ADDENDUM N° 1

Date: October 23, 2018

Title: Façade lighting – Canadian Embassy – Paris, France

Solicitation Number: 19-145757

CARNET DE DETAIL ECLAIRAGE EXTERIEUR FACADE RUE FACADE RUE - VUE EN COUPE

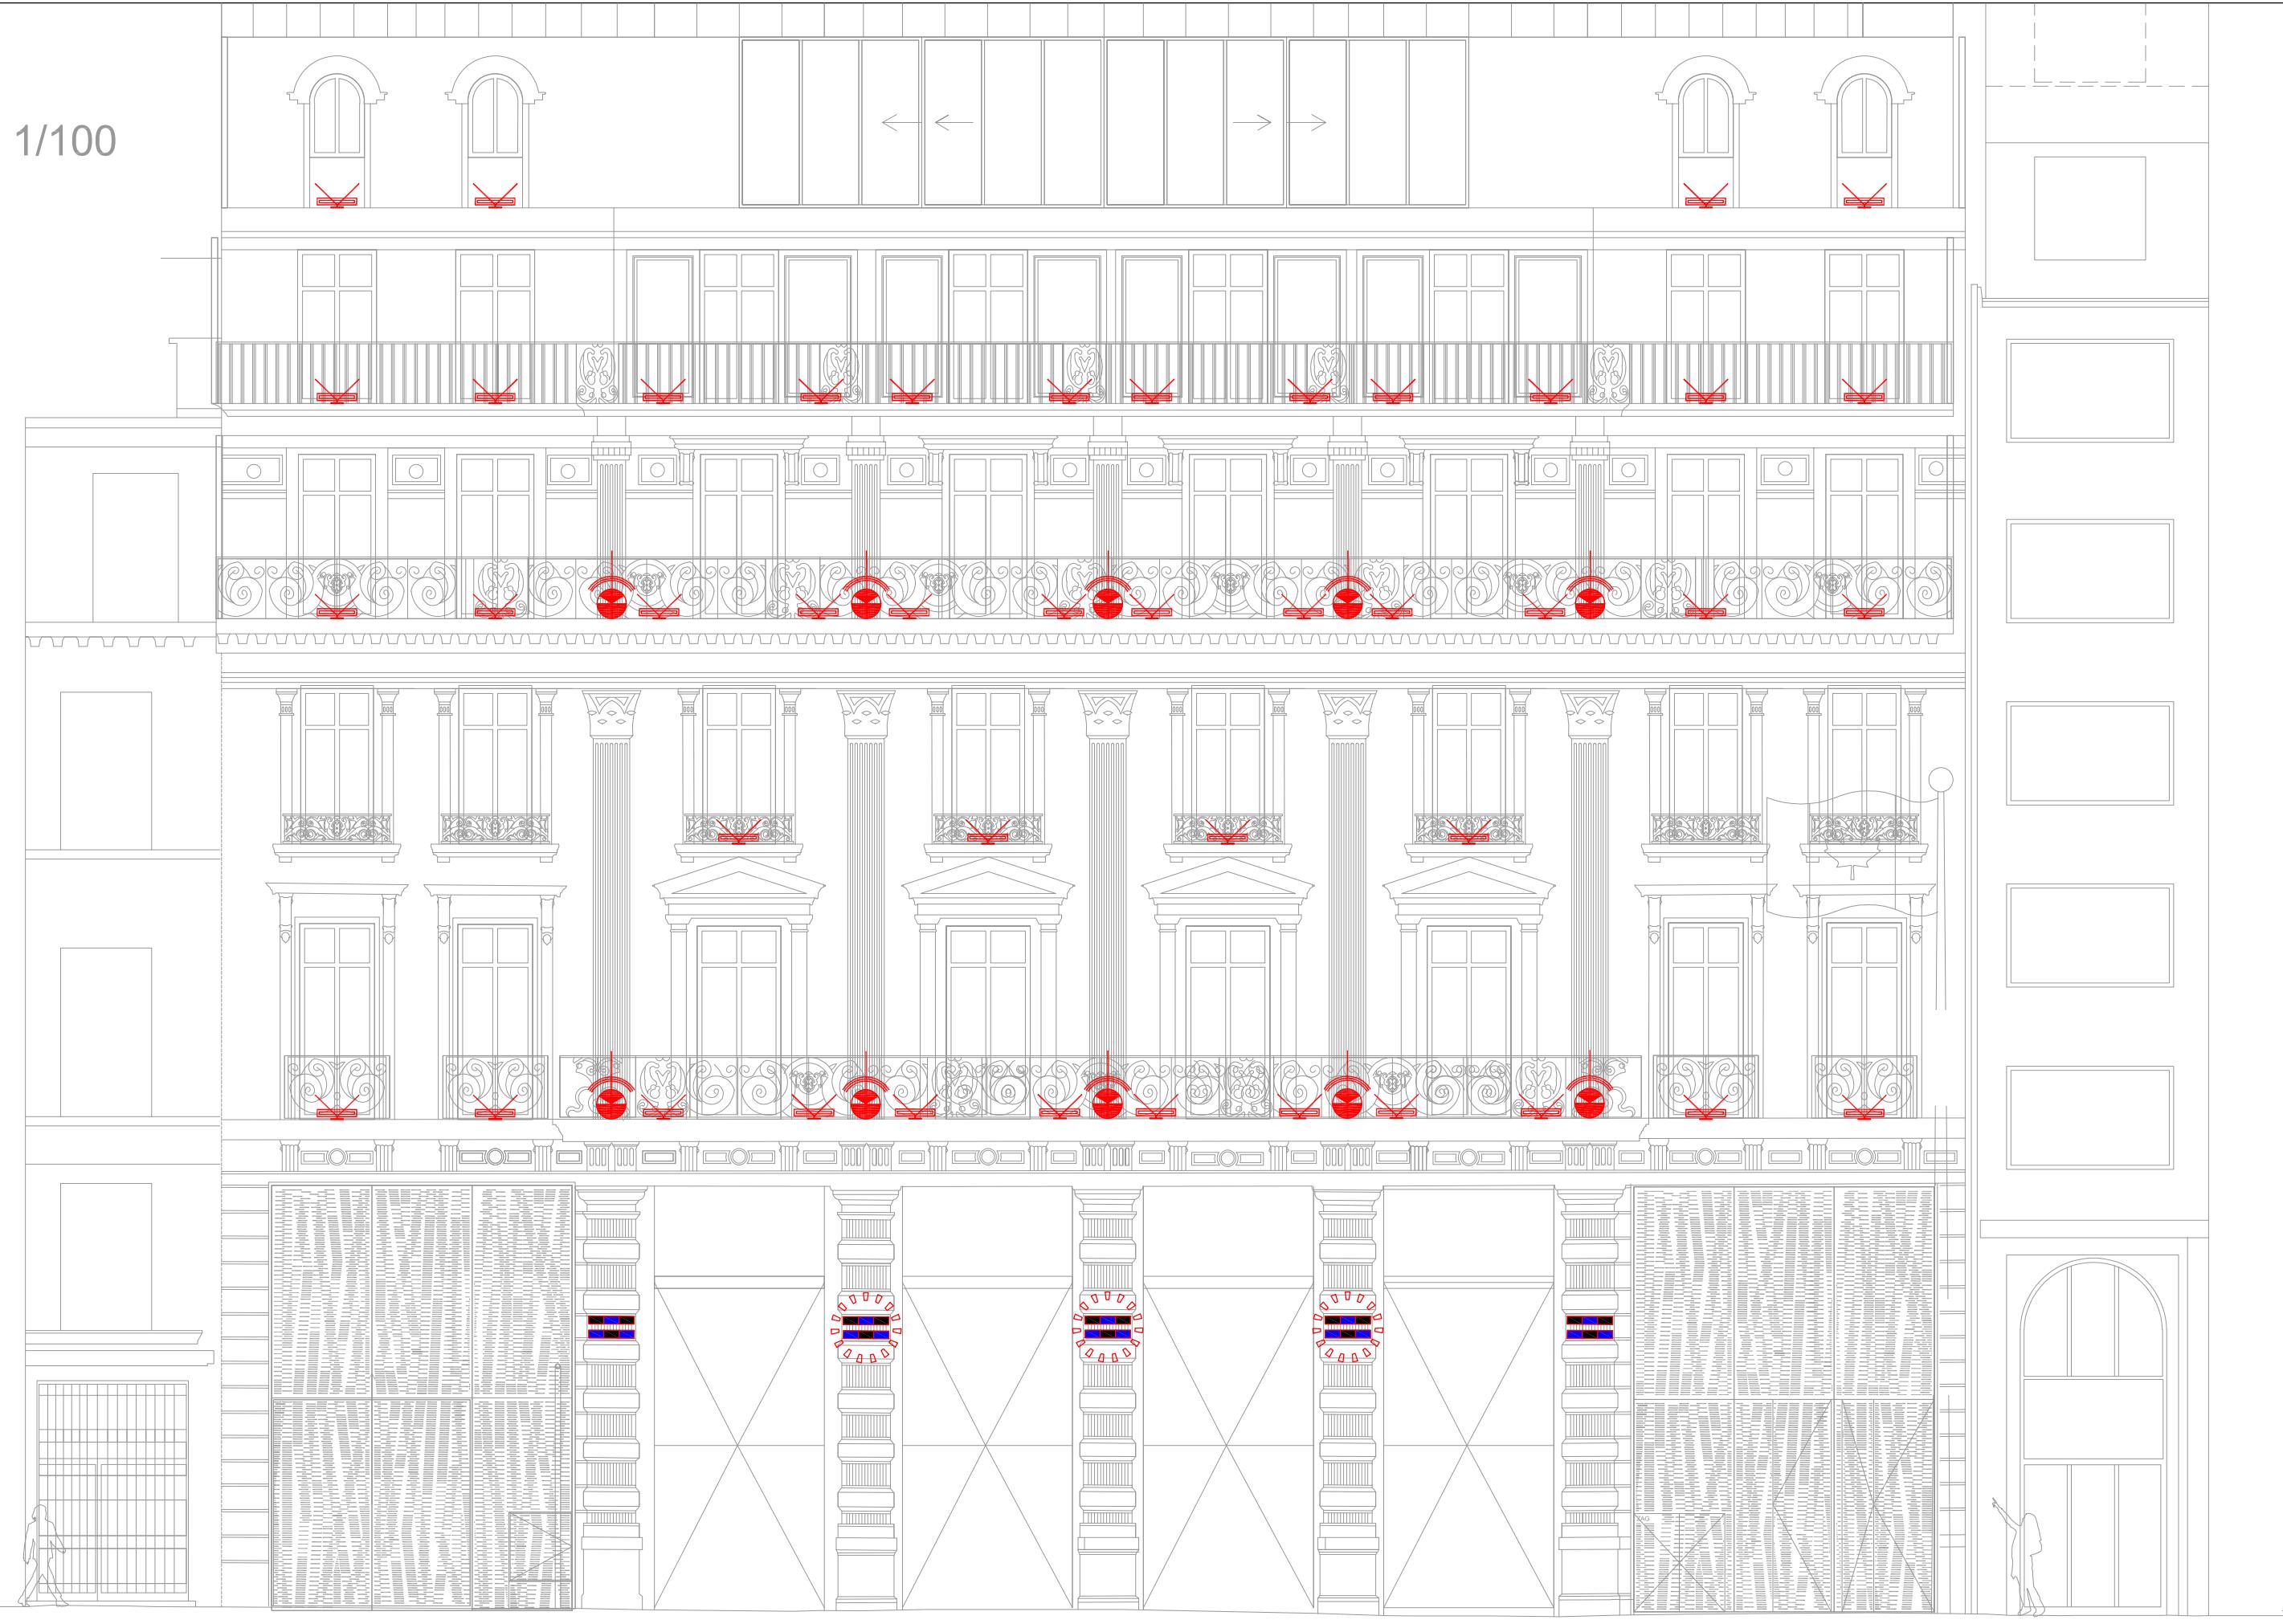
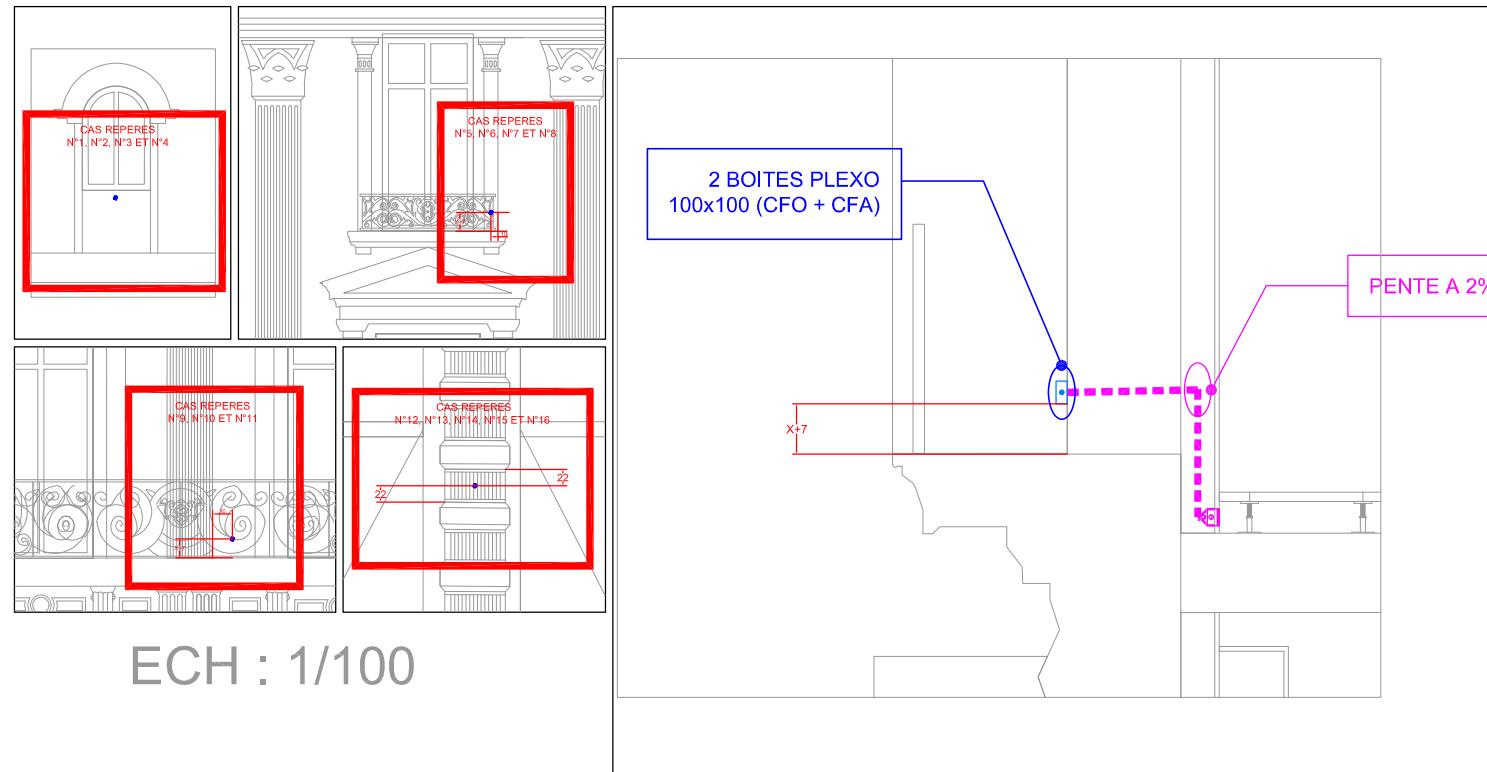
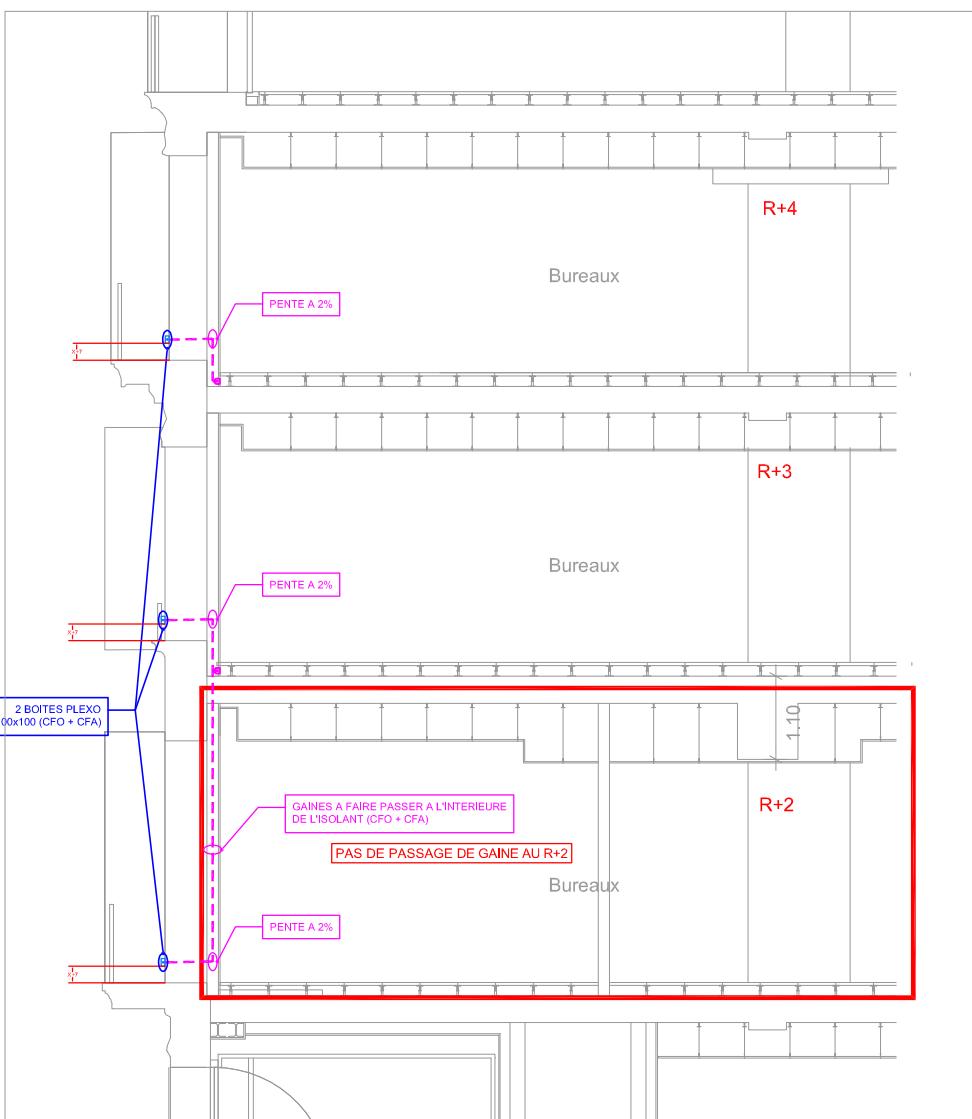
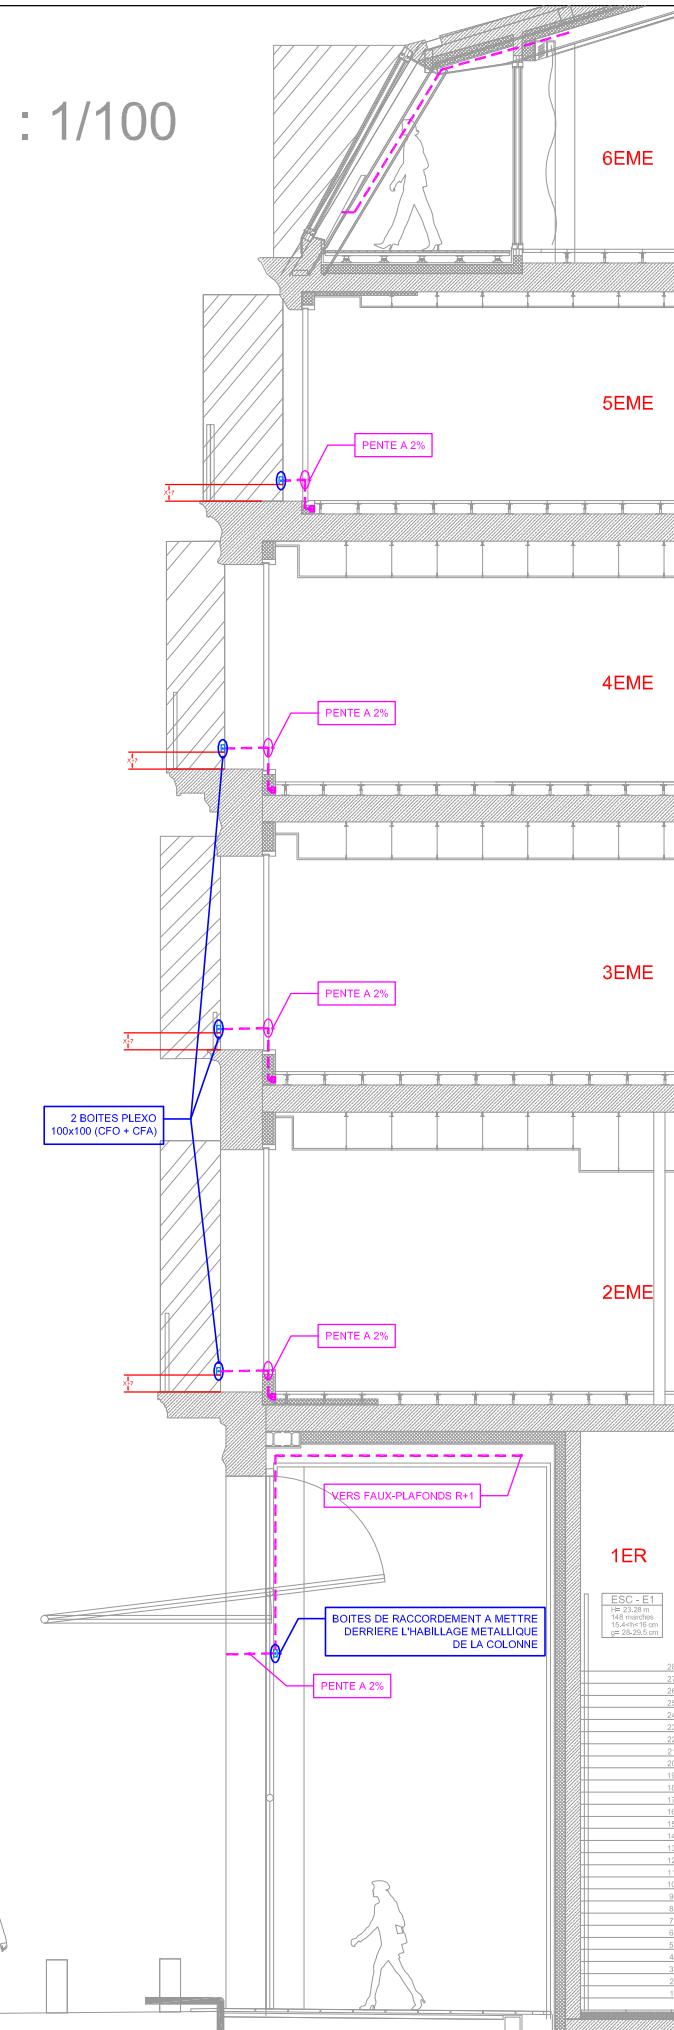
- Q6.** Does a drawing exist that shows the locations of the cable outlets on the road side façade?

- A6.** The document entitled "Carnet de détail – Éclairage extérieur façade rue" has been attached herein: Attachment: 130-130-PHI-DOE-19A-DET-TN-0092.pdf

Note 1: The external PLEXO boxes indicated have NOT been installed (see Question & Answer – item 5 found above).

Note 2: In the event that certain cable outlets do not already exist, a provisional quantity of ten (10) outlets to be created shall be priced. The pricing document "DPGF" has been revised and is attached herein (see Addendum #1 – item 3 found above).

Note 3: In addition, the proponents shall price for the repair and making good of the cable outlets (both existing and created), including: cutting back of the conduit to the face of the façade; sealing between the conduit and the stonework; sealing off the cables in the conduit; and repair and make good the stonework with a suitable coloured render. The pricing document "DPGF" has been revised and is attached herein (see Addendum #1 – item 3 found above).

AMBASSADE DU CANADA ESSAIS D' ECLAIRAGE

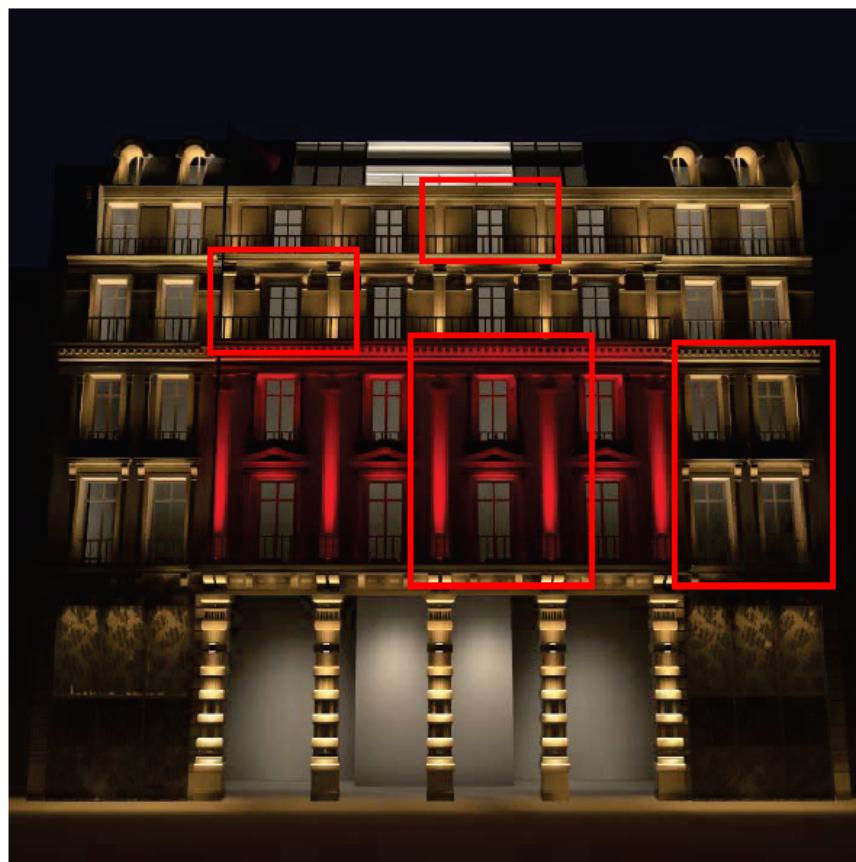
- Q8.** Would you confirm the scope of works required for the mock-up required by clause 2.1.4 of the specification document "CCTP"
- A8.** The following document entitled "Ambassade du Canada - Essais d'éclairage" has been attached herein to clarify the scope. Attachment: Ambassade du Canada Essais éclairage.pdf

Compte tenu de la spécificité du bâtiment, l'Ambassade du Canada, deux essais / présentation d'éclairage en nocturne sur la façade principale sont inclus dans la présente prestation, pour valider les effets produits par les appareils d'éclairage, et la température de couleur des sources et ce, par le Maître d'Ouvrage.

- Le dossier d'autorisation d'installation temporaire de la nacelle auprès de la Mairie de Paris
- La location et la mise à disposition in situ de la nacelle
- Et toutes les prestations de personnes pour la réalisation de la prestation en nocturne, tenant compte des spécificités d'accès de l'Ambassade du Canada.

Pour permettre une aperçu de la globalité des effets, les zones de présentation des effets d'éclairage pour la façade principale seront les suivantes.

Pour les autres cours intérieures l'appareil d'éclairage spécifié en état de fonctionnement avec une rallonge électrique d'alimentation suffisamment longue pour atteindre l'emplacement prévu sur les plans est demandé.
